## Vragen t.b.v. watervergunning

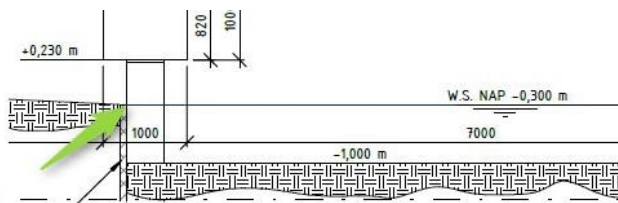
- Impact nieuwe Spoorbrug op **bestaande** groene oeverzones (zonder beschoeiing) en locaties voor ecologische compensatie;

In de onderstaande tekening is aangegeven wat er wijzigt in de nieuwe situatie ten opzichte van de huidige situatie. Groen is de nieuwe situatie. Rood en oranje zijn de huidige ligging van de oevers en het kunstwerk.

De beschoeiing wordt in dezelfde lijn als de waterlijn aangebracht. Hierdoor kan er transfer van dieren uit het water plaatsvinden onder de kesp en van de brug. De tussenruimte tussen de kesp en de bovenzijde van beschoeiing is 53 cm. Deze ruimte is tussen alle palen hetzelfde. In lengterichting van het steunpunt zit er 80 cm. ruimte tussen de palen. Hiermee creëren we onder de brug 24 meter extra groene oever. Dit is een behoorlijke verbetering van wat er momenteel aanwezig is.

**Bovenzijde beschoeiing  
gelijk met de waterlijn.  
Ruimte onder de kesp 53  
cm.**

*Figuur 2: Tekening van de nieuw te realiseren brug met daarin de beschoeiing achter de palen langs, welke op bovenzijde waterpeil wordt gezet. Daarachter het aflopende talud richting de waterkant. Ruimte tussen de kespren is 4 meter.*

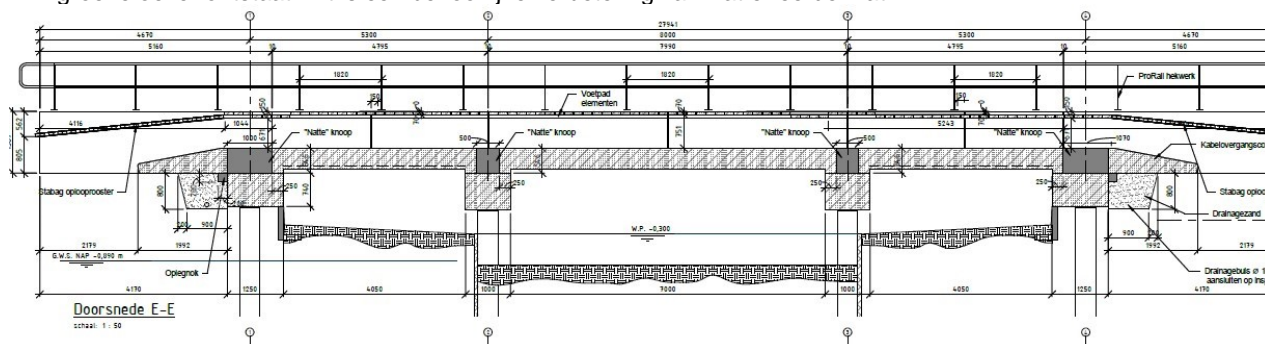
## Verruiming van de groene oeverzone

Ter plaatse van het huidige spoorbrug is momenteel geen groene overzone. Onder de nieuwe spoorbrug bouwen wij 2 overspanningen (veld 1-2 en veld 3-4) waar zich natuurlijke oevers bevinden. Het maaiveld onder de overspanningen zal schuin aflopen naar de waterlijn. Dit betekent dat er aan beide zijde van de brug 12 meter aan natuurvriendelijke oever wordt teruggebouwd. Dit betekent dat er (4x12x2) 96 m<sup>2</sup> extra groene oever ontstaat. Dit is een behoorlijke verbetering van wat er eerder zat.

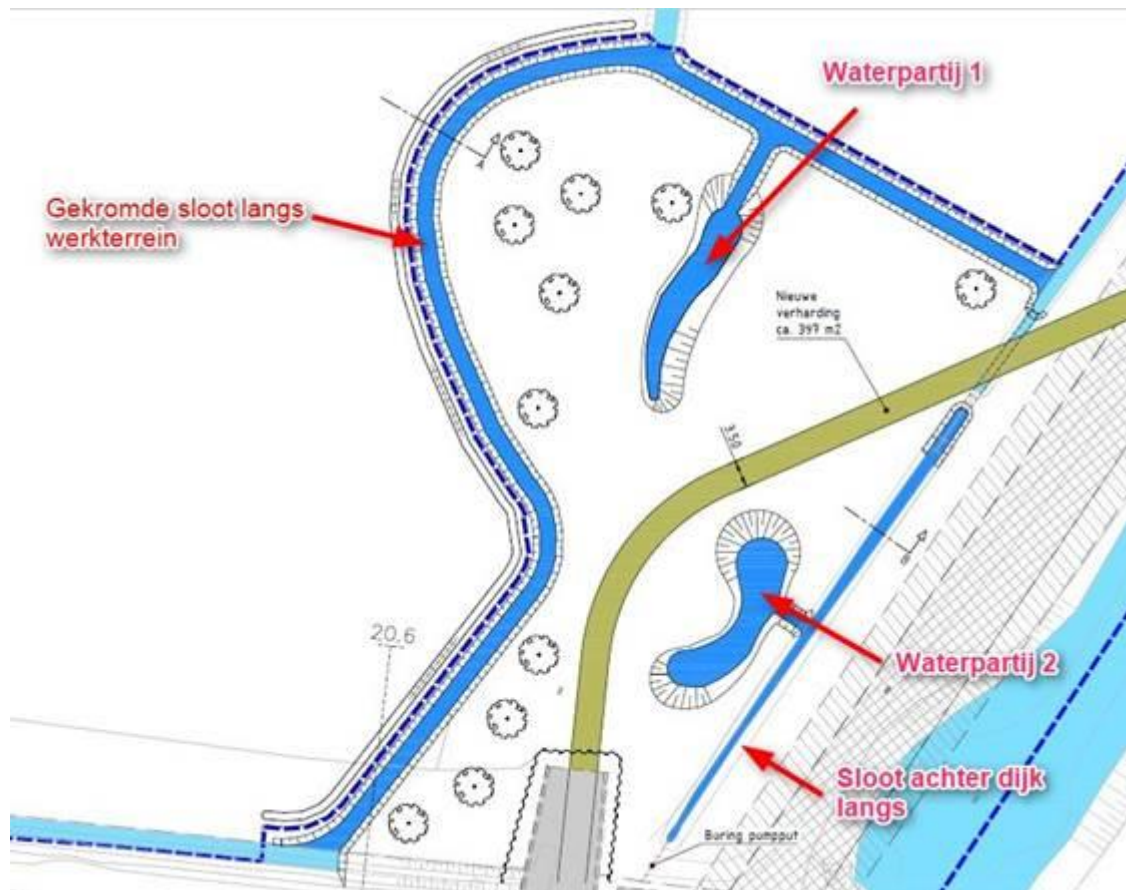
➔ Stand 0 (nul)-rapport ontbreekt, waarin ook een beschouwing zit van de aanwezige oevers rondom de spoorbrug en Karnemelksloot;

In de bijlage zit de ecologische check welke voor het waterschap is uitgevoerd. Als het goed is, is deze reeds eerder verstrekt. Een opname van de oever ter plaatse van de huidige brug is verwerkt in dit document (documentnummer 1706445-04421).

Figuur 3: Weergave nieuw te graven/ gegraven water

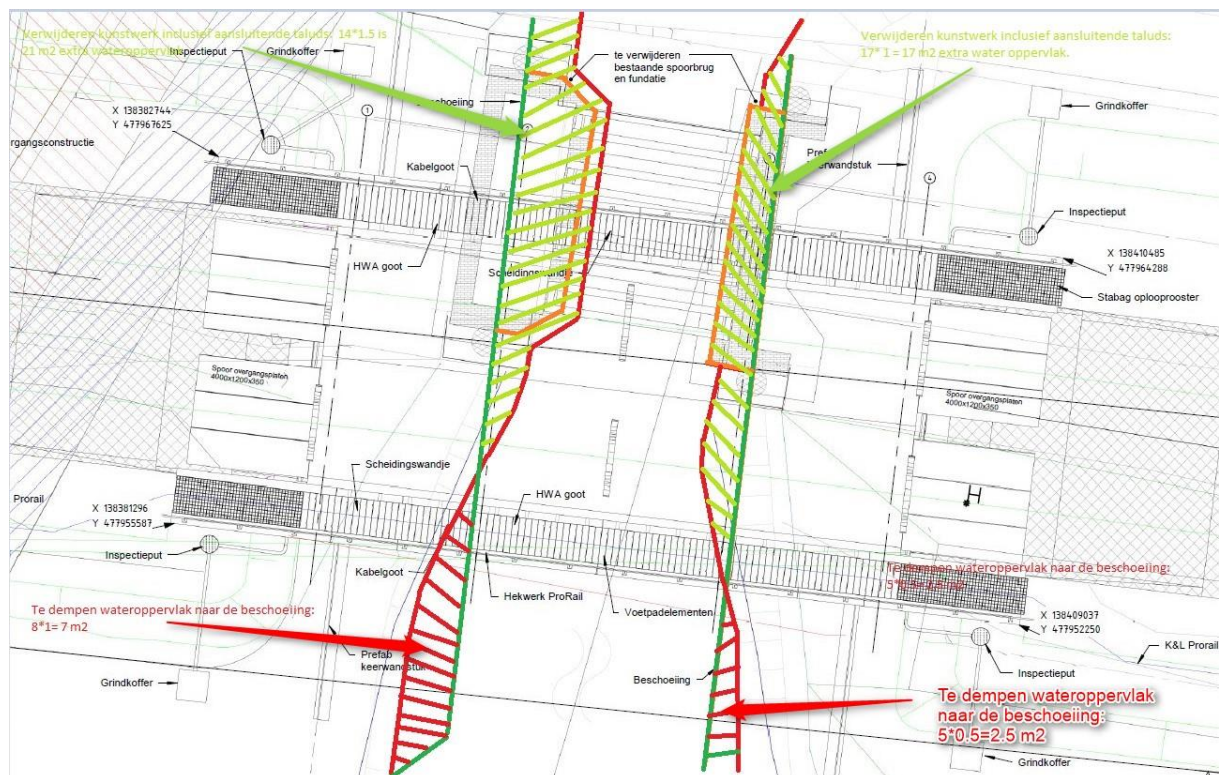
➔ Waterbalans TOTAAL – m<sup>2</sup> water gedempt – m<sup>2</sup> nieuw water – m<sup>2</sup> nieuwe verhard oppervlak etc.;

*In de bijgevoegde excelsheet "waterbalans" heb ik de waterbalans toegevoegd. In de onderstaande weergave geef ik de locaties weer welke benoemd zijn in de excel.*

In navolging van uw mail van vanmorgen gaan wij een tekenaar vragen om de volledige waterbalans in 1 tekening zichtbaar te maken. Ons gevoel bij al jou vragen is dat jij op zoek bent naar 1 tekening waar onderstaande situaties in weergegeven staan. Klopt dit? De onderstaande situaties worden dan in 1 tekening gezet. Dit met alle m<sup>2</sup> water en verharding erbij. Al is door jou reeds al aangegeven dat er voor deze hoeveelheid aan te brengen verharding geen vergunning benodigd is. Excel van de totale waterbalans alsnog toegevoegd.
